**INFORME CONSOLIDADO DE LA EVALUACIÓN
DECLARACIÓN DE IMPACTO AMBIENTAL DEL PROYECTO
“Ajustes Constructivos a Instalaciones de Relaves Espesados”**

Tabla 2. Antecedentes generales del proyecto o actividad	
Objetivo general	El Proyecto tiene por objetivo incorporar ajustes constructivos a obras que formaron parte del área de relaves espesados del proyecto RT Sulfuros, cuyo Estudio de Impacto Ambiental (en adelante “EIA”), fue aprobado ambientalmente mediante la RCA N°0022/2016.
Descripción general del proyecto	El Proyecto incorporará ajustes constructivos al área de relaves espesados, particularmente en lo que se refiere a: - Sistema de impulsión de relaves convencionales. - Planta de Espesadores de Alta Densidad (PEAD) y sus instalaciones anexas. - Sistema de impulsión de aguas de recirculación desde la PEAD. - Suministro eléctrico. - Muros perimetrales. - Área de servicios (instalación de faenas y caminos). No obstante, se mantendrá la forma de operar de cada uno de los puntos indicados anteriormente, según lo aprobado para el proyecto RT Sulfuros (en adelante “Proyecto original”).

Figura 3-3: Área de Acopio Transitorio de Residuos No Peligrosos en Frentes de Trabajo

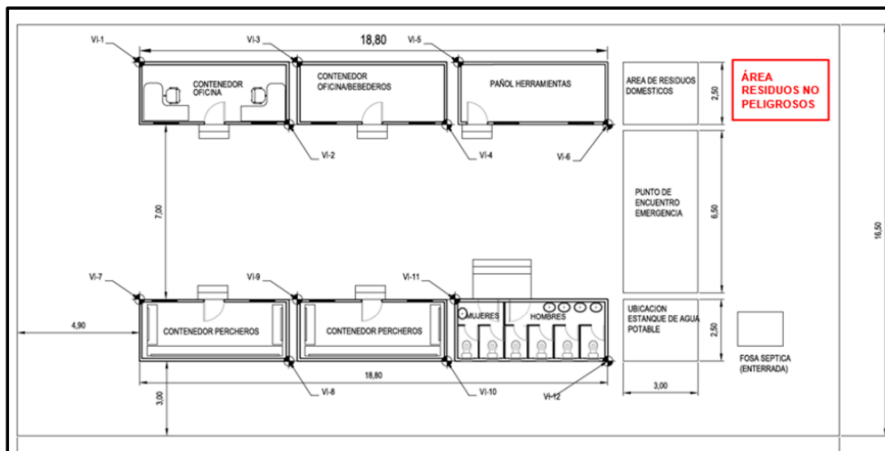
La SEREMI de Salud, Región de Antofagasta, mediante Oficio N°039 de fecha 13 de enero del 2023, se pronunció con observaciones a la Adenda Complementaria de la DIA; indicando lo siguiente: <i>“I. PERMISOS AMBIENTALES.</i> <i>1.1 Permisos ambientales que no cumplen con normativa sanitaria.</i> <i>PAS 140:</i> <i>a) Titular no presenta los antecedentes técnicos de los sitios de almacenamiento de residuos industriales no peligrosos, en fase de construcción, ubicados en los 10 frentes de trabajo del proyecto, solo hace</i>	Oficio N°039, de fecha 13 de enero de 2023.

<i>mención que dispondrá de contenedores, de los cuales no presenta ubicación, capacidad, características constructivas del sector donde se encontraran.</i> <i>Cabe destacar que, la fase de construcción tendrá una duración aproximada de 5 años aproximadamente y de acuerdo a la respuesta del Titular en tabla 4-9, los frentes de trabajo generan residuos industriales no peligrosos, siendo estos un promedio de 0.98 ton/día, por lo que deben contar con un sitio adecuado para el almacenamiento de residuos industriales no peligrosos.</i> <i>b) De las instalaciones en fase de construcción, para residuos sólidos asimilables a domiciliarios y residuos sólidos no peligrosos, no presenta claramente la siguiente información:</i> <i>• Especificaciones técnicas de las características constructivas del sitio de almacenamiento y medidas de protección de condiciones ambientales.</i> <i>• Descripción de las características constructivas de los sitios de almacenamiento, incluyendo tipo de cubierta, estructura soportante, cierre perimetral y piso.</i> <i>• Capacidad máxima de almacenamiento.</i> <i>• Planimetría de las instalaciones, detallada.</i> <i>c) De las instalaciones en fase de operación para residuos sólidos asimilables a domiciliarios y residuos sólidos no peligrosos, no presenta claramente la siguiente información:</i> <i>• Especificaciones técnicas de las características constructivas del sitio de almacenamiento y medidas de protección de condiciones ambientales.</i> <i>• Descripción de las características constructivas de los sitios de almacenamiento, incluyendo tipo de cubierta, estructura soportante, cierre perimetral y piso.</i> <i>• Capacidad máxima de almacenamiento.</i> <i>• Planimetría de las instalaciones, detallada.”</i> “2. ANTECEDENTES QUE JUSTIFIQUEN LA INEXISTENCIA DE AQUELLOS EFECTOS, CARACTERÍSTICAS O CIRCUNSTANCIAS DEL ARTÍCULO 11 DE LA LEY. <i>Respecto a la calidad del aire, el titular no da respuesta respecto del cumplimiento del PDA de Calama, dado que solo indica una actividad a realizar para reducir las emisiones, no obstante no garantiza el cumplimiento del capítulo VIII “Compensación de emisiones”, del PDA de Calama. Además presenta solo antecedentes en fase de construcción. Por lo anterior, el titular no garantiza que no existe riesgo a la salud de la población.”</i>

En cuanto a la solicitud de antecedentes técnicos de los sitios de almacenamiento de residuos de residuos industriales no peligrosos para la fase de construcción, ubicados en los 10 frentes de trabajo del Proyecto, el Titular en la respuesta 3.9 de la Adenda complementaria de la DIA señala que en cada frente de trabajo o áreas de generación existirán contenedores adecuados y señalizados para cada tipo de residuo (asimilables a domiciliarios e industriales no peligrosos), los cuales serán recolectados por el sistema de recolección autorizado para posteriormente ser trasladados a uno de los patios de almacenamiento temporal de residuos sólidos no peligrosos más cercano que contempla el Proyecto para la fase de construcción, los cuales se ubicarán en el sector de la instalación de faena PEAD, instalación de faena EBR o Barrio Cívico.

- Esta área será cercada con malla tipo ACMA de 1,8 m de altura y se dispondrá de una puerta de acceso.

- Los residuos serán acopiados temporalmente en contenedores.
- En el caso de los residuos de mayores dimensiones, estos serán manejados a granel, tanto para su traslado, potencial reutilización, como para su almacenamiento temporal.

Figura 1-1: Demandas Territorial de las localidades de Chiu-Chiu y Lasana

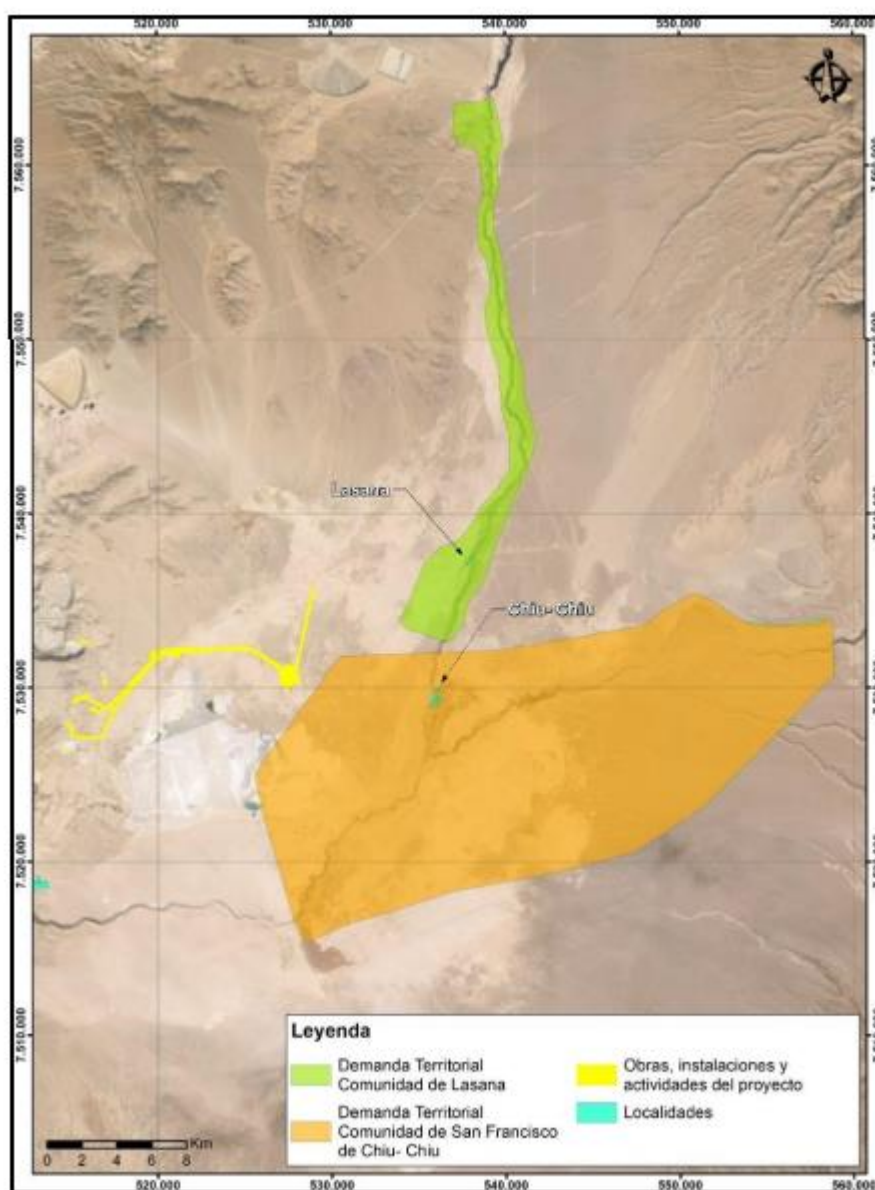
Respecto a la afirmación "*la nueva obra abarca una gran y mayor cantidad de terreno muy cercanos a los de la comunidad.*", se señala que todas las obras del Proyecto en evaluación se proyectan fuera del área de reclamación territorial del GHPPI observante, tal como se grafica en la Figura 1-1 de la Adenda.

Figura 4-1: Sitios de ocupación territorial de las localidades de Chiu-Chiu y Lasana
Fuente: Wood, 2022.

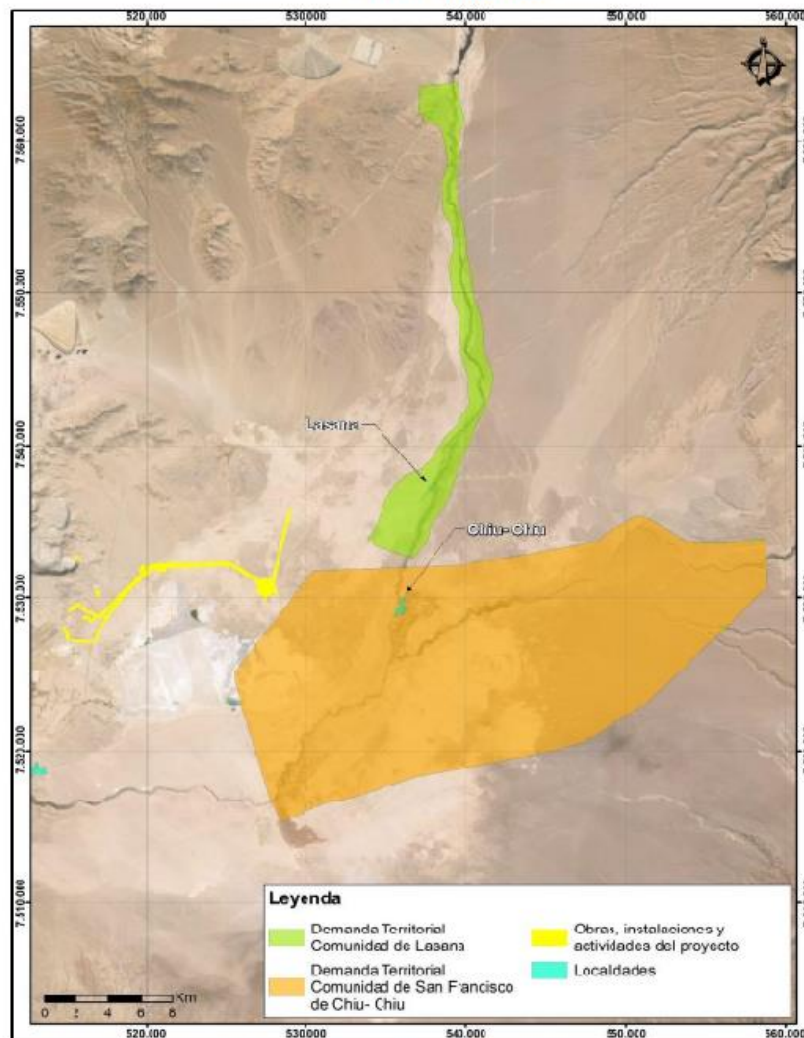
Respecto a la afirmación "*el nuevo proyecto se contempla la instalación de todos los componentes en un solo sitio*", se aclara que esto es incorrecto, dado que las partes y obras del Proyecto se distribuyen en distintos sectores, y no solo en la superficie de 60 ha aludida. Es decir, dentro del área minera industrial, la cual cuenta con servidumbres mineras a favor de Codelco, tal como se puede observar en el layout del Proyecto adjuntado en el Anexo 1.1 de la Adenda de la DIA. Por lo demás, se aclara que todas las obras del Proyecto en evaluación se proyectan fuera del área de reclamación territorial de comunidades indígenas, tal como se grafica en la Figura 4-1 de la Adenda.

Figura 4-1: Sitios de ocupación territorial de las localidades de Chiu-Chiu y Lasana
Fuente: Wood, 2022.

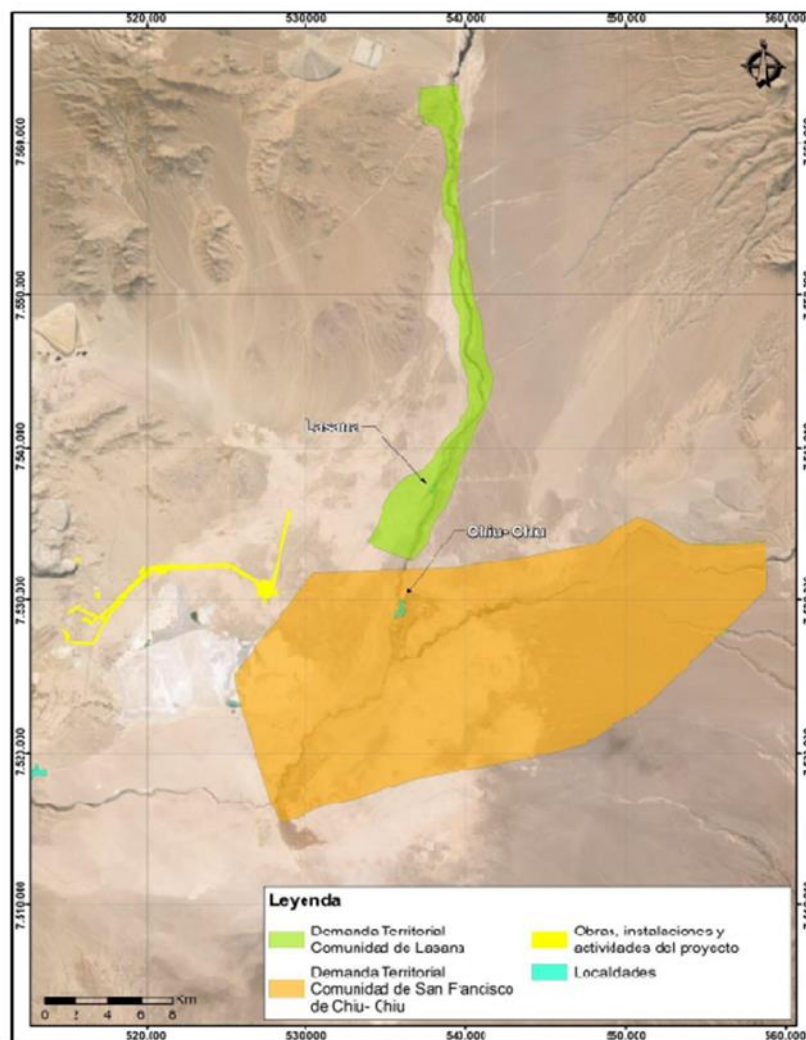
Respecto a la afirmación "*La Corporación Nacional del Cobre de Chile (CODELCO), ha ido incrementando "paulatinamente" la extensión de los relaves de Talabre, en donde cada vez abarca más territorios ancestrales,*

áreas naturales, arqueológicas y ancestrales adyacentes que se encuentran cerca del Pueblo de Chiu-Chiu, es decir, de terrenos de la Comunidad", se aclara que el Proyecto no contempla un aumento del área a cubrir con relaves espesados, respecto del área aprobada en la RCA 0022/2016, que calificó ambientalmente favorable el EIA del proyecto RT Sulfuros. Además, cabe indicar que las obras y acciones del Proyecto no intervienen ni afectan las áreas de demandas territoriales de las comunidades indígenas de Chiu-Chiu y Lasana, tal como se muestra en la Figura 4-1 de la Adenda.

Figura 4-2: Demandas Territoriales de las localidades de Chiu-Chiu y Lasana

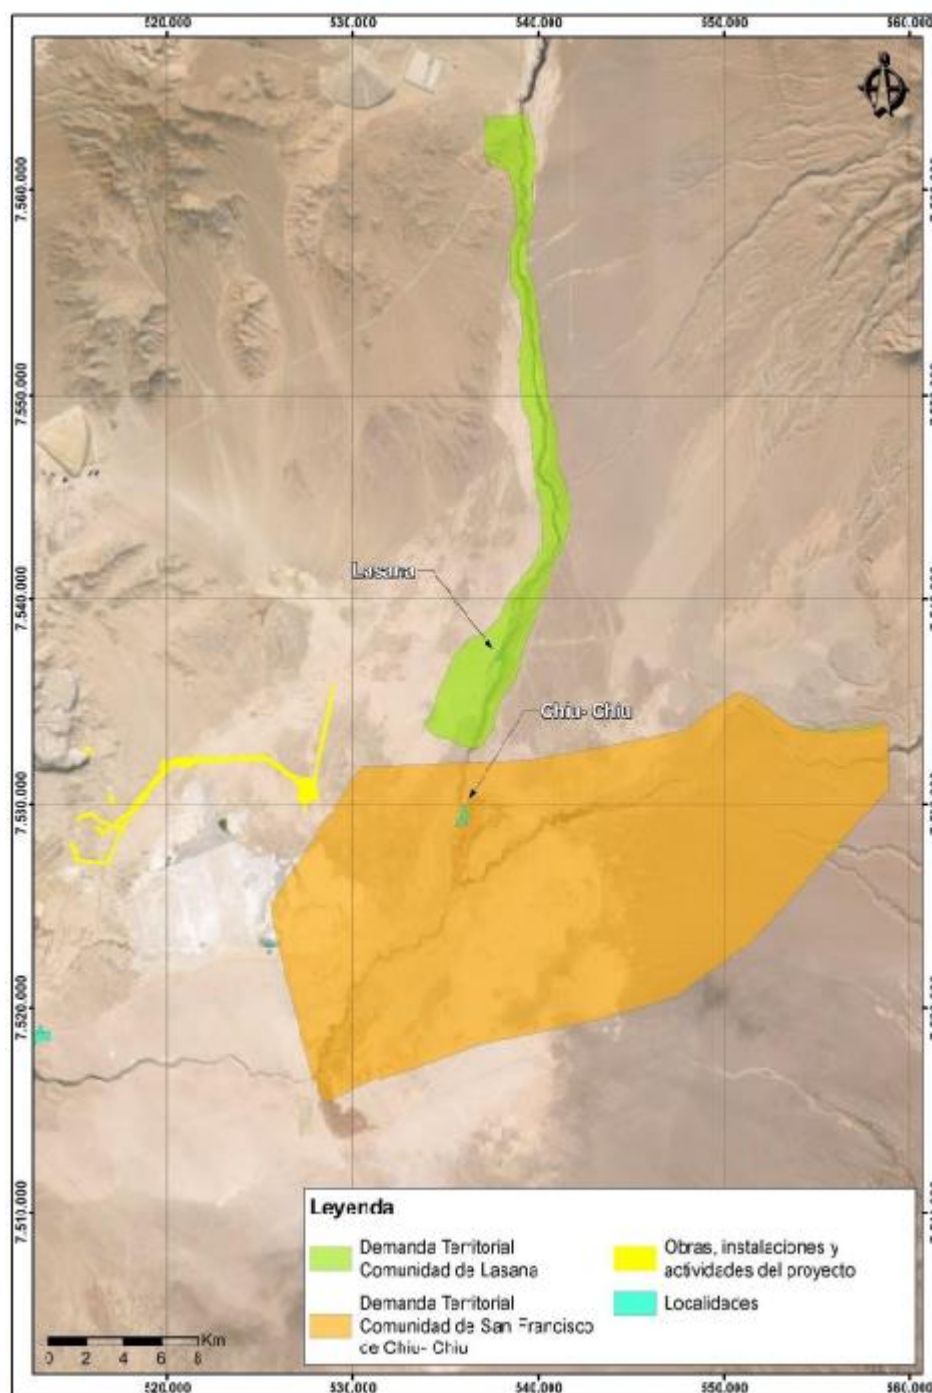
Respecto a la afirmación *"Estos territorios son zonas de pastoreo y recolección de la Comunidad, así lo ha estipulado el informe DATURA, documento oficial que válida el polígono territorial"*, se aclara que dicho informe fue uno de los utilizados por el Titular como fuente de información secundaria para la caracterización de los GHPPI presentes en el AI, así como para el análisis de SAD efectuado. Como conclusión, se observa que todas las obras del Proyecto en evaluación se proyectan fuera del área de reclamación territorial de GHPPI, tal como se muestra en la Figura 4-2 de la Adenda.

Figura 4-7: Huella tropero / caravanera intervenida por el proyecto.

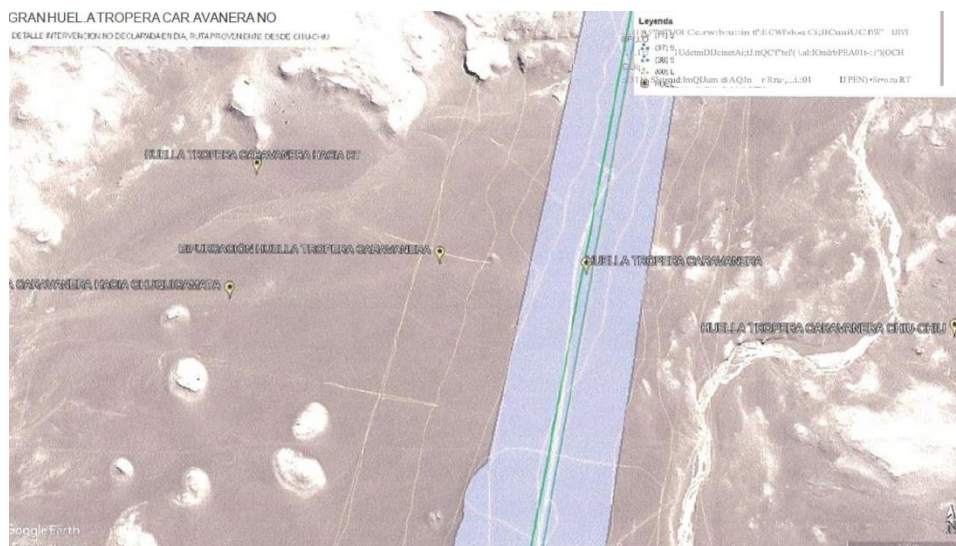
y 15 m de ancho) no se corresponde con lo esperado para una huella de carreta, teniendo características que la asemejan más a una huella traperera o caravanera.

Figura 4-9: Intervención vehicular del lugar de construcción de proyecto.

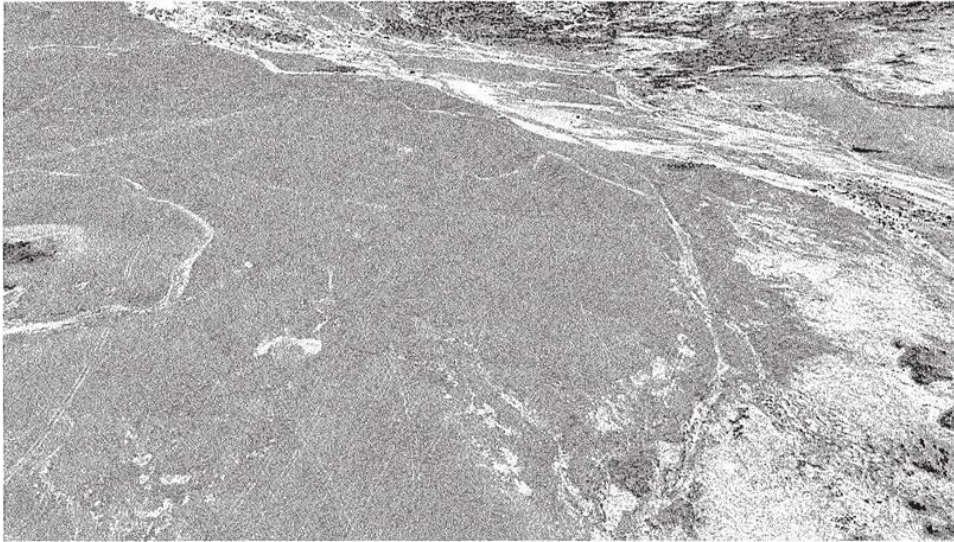
Observación 75: Pregunta basada en el informe de CODELCO: ANTECEDENTES NECESARIOS PARA DETERMINAR QUE EL PROYECTO NO REQUIERE LA PRESENTACIÓN DE UN ESTUDIO DE IMPACTO AMBIENTAL....En primer lugar, el Proyecto objeto de evaluación ambiental, se ubica en sectores concesionados e "intervenidos históricamente por la actividad minera asociada al Distrito Norte de Codelco".

¿Registros fotográficos y de video de las rutas utilizadas por las consultoras en sus estudios del territorio a intervenir?

Figura 4-5: Salar Quebrada "El Lloradero".

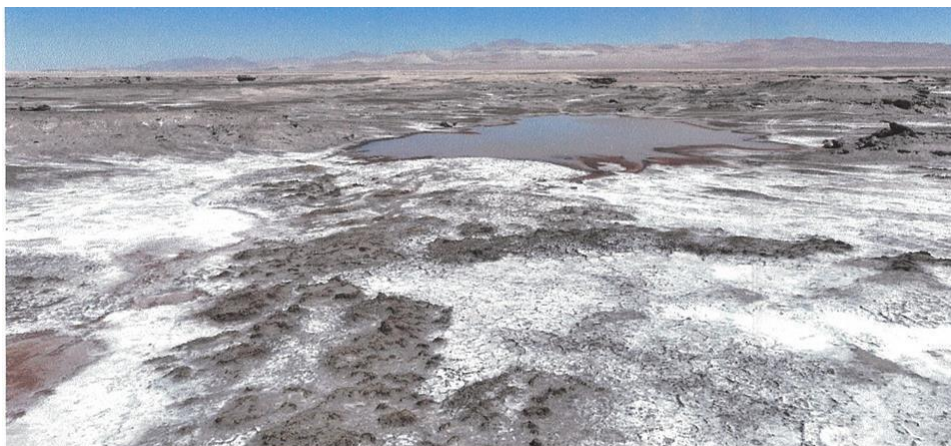
El proyecto se emplazará a menos de un kilómetro del único afluente natural del Extinto Salar de Ta labre, Antiguo lugar de pastoreo y recolección de sales de los habitantes de Chiu-Chiu y Lasana. El valor paisajístico será alterado significativamente.
